## Keuringsverslag van een elektrische laagspanning- en zeer lage spanningsinstallatie

Datum keuring: 31/03/2025

Straatnaam Bossuitstraat  
Huisnummer 2  
Busnummer 01  
Postcode 8552  
Gemeente Moen  
Land België

Afbeelding schakel- en verdeelbord:

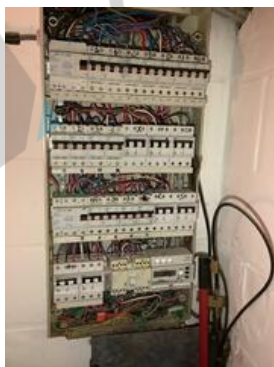
- I5.11 Niet gebruikte invoeringen van het verdeelbord zijn niet correct of onvoldoende afgedicht. (Boek 1 Afdeling 5.1.4. en 4.2.2.3.)
- I5.12 De doorsneden van de interne verbindingen en/of van de verdeelrails in het bord zijn onvoldoende. (Boek 1 Onderafdeling 4.4.1.1. en 4.4.1.5.)

- I8.17 De niet-gebruikte leidingen verwijderen of aan de uiteinden te isoleren. (Boek 1 Onderafdeling 4.2.3.3.b)
- I8.21 Kabeldoorvoeren uit te voeren met wartels of gelijkwaardig bescherming. (Boek 1 Onderafdeling 5.2.6.1.)

- N3 Het is niet uitgesloten dat bij een nacontrole bijkomende inbreuken worden vastgesteld bij voorleggen schema's.
- Stopcontacten met aardingspen
- Metalen constructie niet geaard.

- Net 3N400V. N geleider niet overal beveiligd.
